0111 Deponiegasprogramm

Programm zur Emissionsverminderung in der Schweiz

Monitoring-Zeitraum 14.12.2017 - 31.12.2018

Verifizierungsstelle SGS Société Générale de Surveillance SA

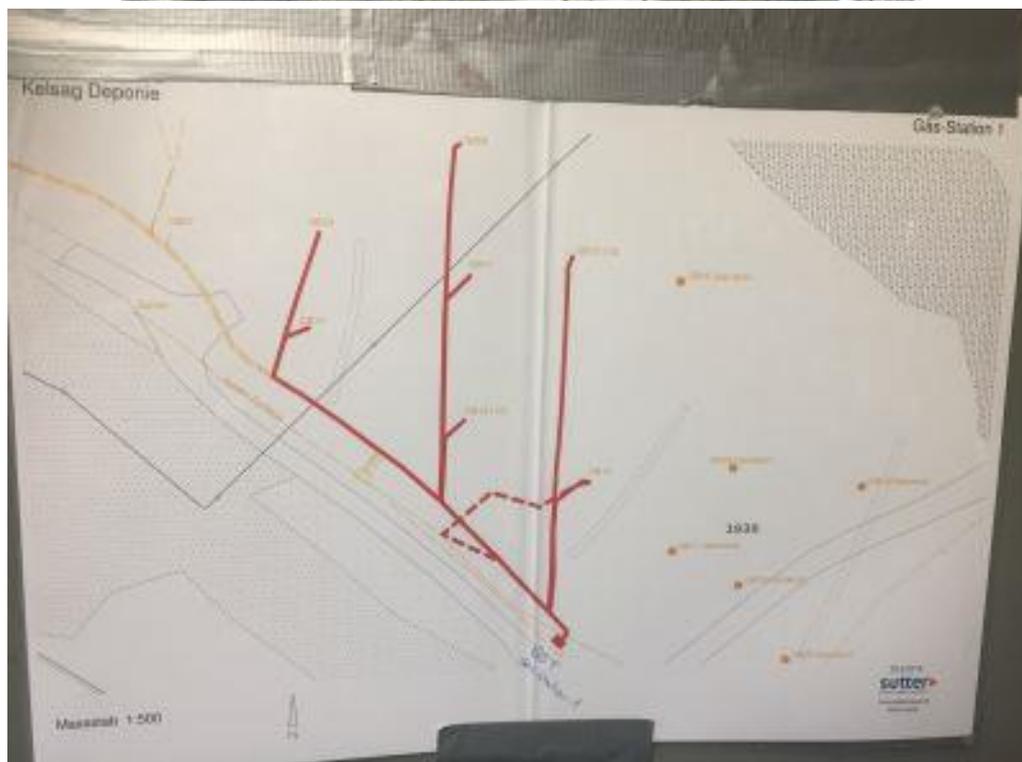
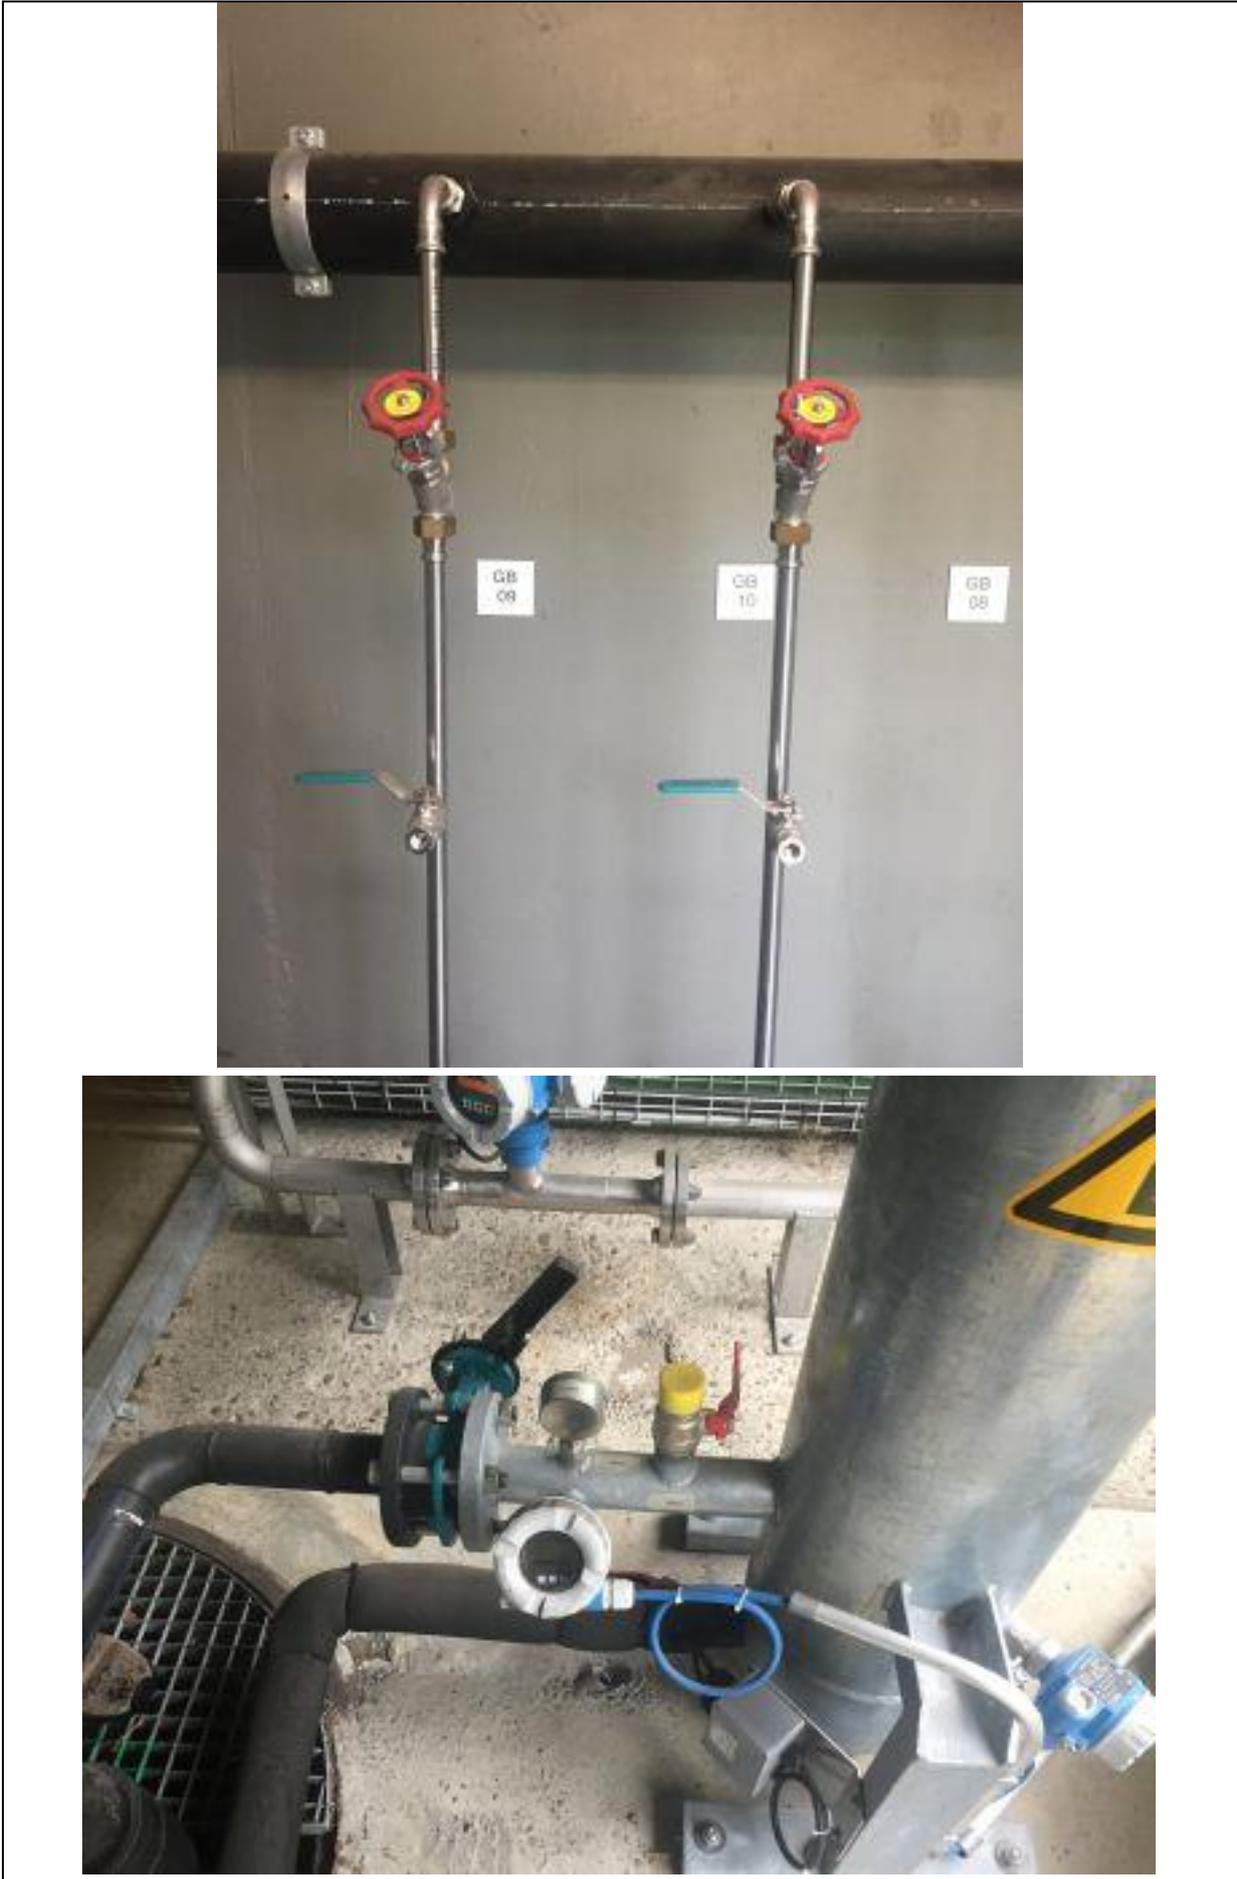
Die Installationen zur Gasfassung, der eflox-Brenner und alle Messeinrichtungen werden besichtigt. Zum Zeitpunkt der Besichtigung ist die Fackel wegen einer Störung ausser Betrieb.

Offene Fragen (im Rahmen von CRs weiter bearbeitet):

- CR 6a: Konservativität der Berechnung in der Periode, wo Nm3 gemessen wurden.
- CR 6b: Gründe für die Gasmenge über den Prognosen.

- Die frühere Gasfackel war nicht mehr betriebsfähig. Von da her steht ausser Frage, dass das Referenzszenario R13 ist.
- Das Gasfassungssystem wurde nicht ausgebaut.
- Die tatsächliche Installation stimmt mit der Beschreibung in der Dokumentation überein.
- Das Monitoringsystem und alle dafür nötigen Messgeräte sind korrekt installiert und implementiert worden.
- Das Gasanalysegerät wird monatlich kalibriert. Verfahren i.O.
- Die Gasmessung ist heute auf Masse geschaltet. Frühere Umrechnung auf Nm3 wurde korrigiert (vgl. CR6a).
- Das Problem mit der Fackeltemperatur, die 2018 oft unter 1000° fiel (meist weniger als 20° Abweichung), war ein Problem der Regulierung. Die vollständige Verbrennung ab mindestens 930° ist aber gesichert wegen der Bauart des eflox-Brenners (spätere zusätzliche Klärung im Gespräch mit Samuel Oster und Dres Michel der Firma eflox).
